I.C.P. Srl	SERVICE BULLETIN	SB024	Emission: 16 June 2014	Page 1 of 5
-------------------	-------------------------	--------------	---------------------------	-------------

OGGETTO/Object: Staffa aggiuntiva supporto sacca paracadute Junkers su Savannah S
Junkers parachute bag additional support for Savannah S

AEROMOBILI INTERESSATI - PARTI INTERESSATE / AIRPLANES AND PARTS AFFECTED:
Savannah S (Tutte le varianti con paracadute / *all variants with parachute*)

Fig. 1

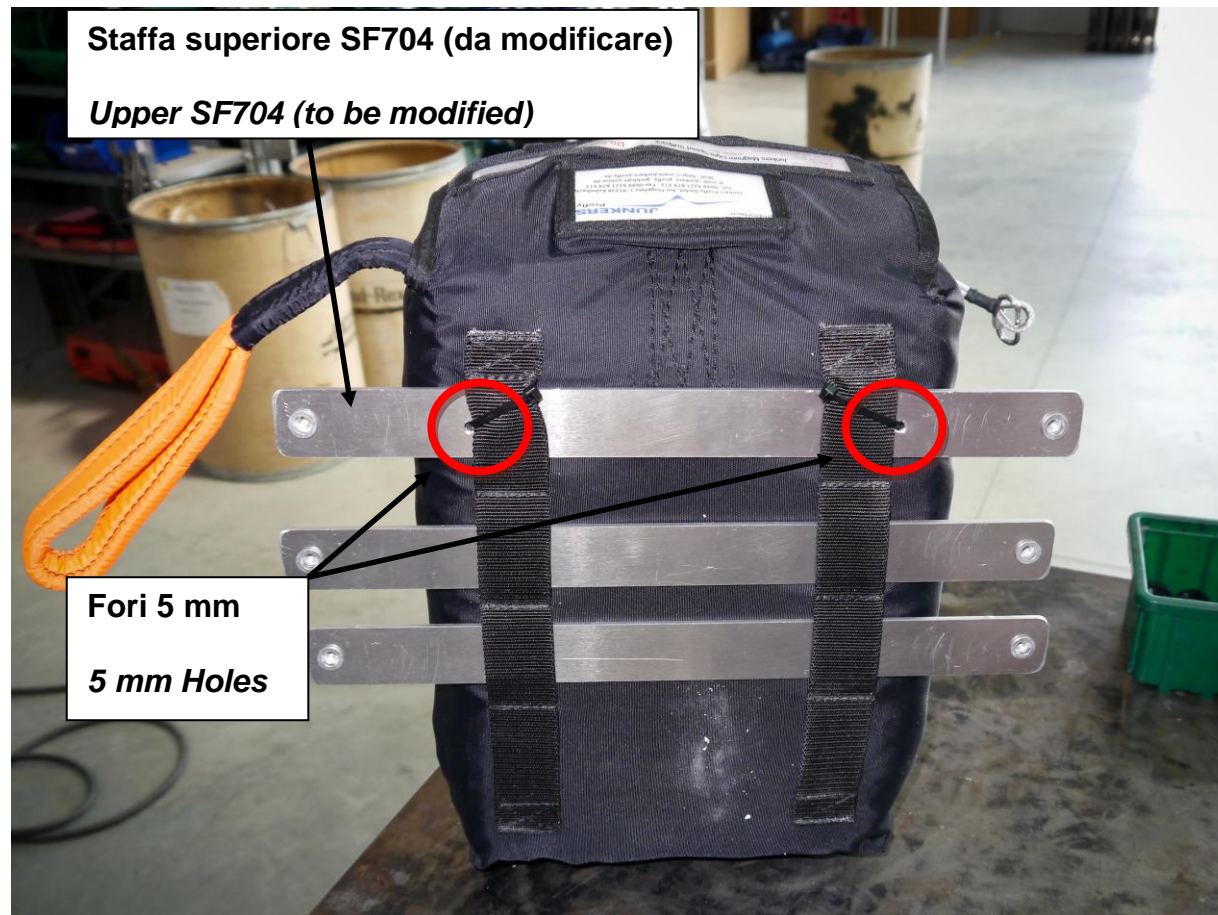
Rimuovere la staffa superiore di sostegno paracadute SF704 svitando i due bulloni di fissaggio M6x20. Sul supporto paracadute superiore (SF704) praticare due fori da 5 mm in corrispondenza delle asole del paracadute. Fissare quindi il paracadute con due fascette in modo da impedire lo scorrimento laterale dello stesso come indicato in Fig. 1.

Remove the upper parachute support plate SF704 removing the two fixing bolts M6 x 20. On the top support plate (SF704) drill two 5 mm hole aside of the parachute support belts. Fix the parachute with two plastic cable tie in order to lock the parachute on his lateral movment as indicated on Fig. 1

Fig. n.3

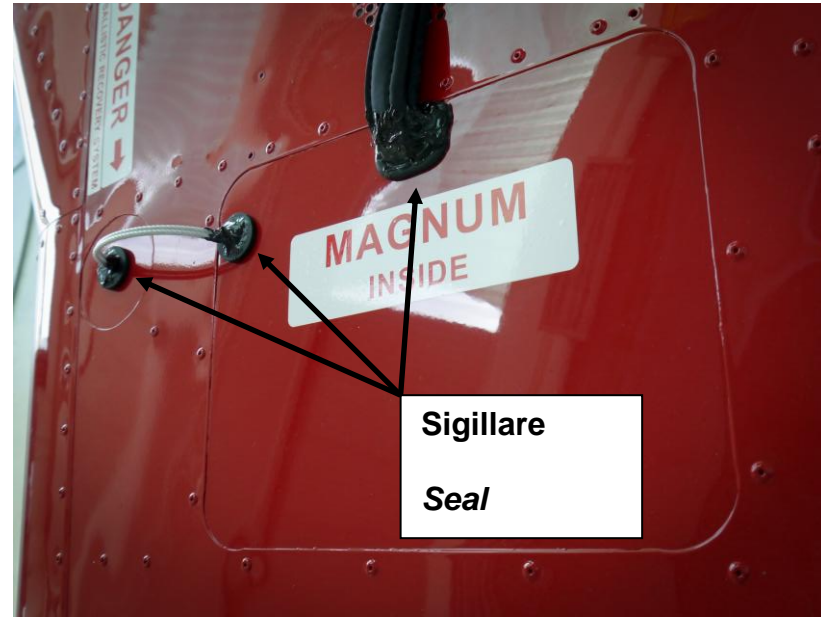
Vista superiore del paracadute installato, sigillare le aperture con silicone come indicato in figura (fig. 3)

Upper view of the parachute installed, seal all the opening with black silicone as illustrated (fig 3).
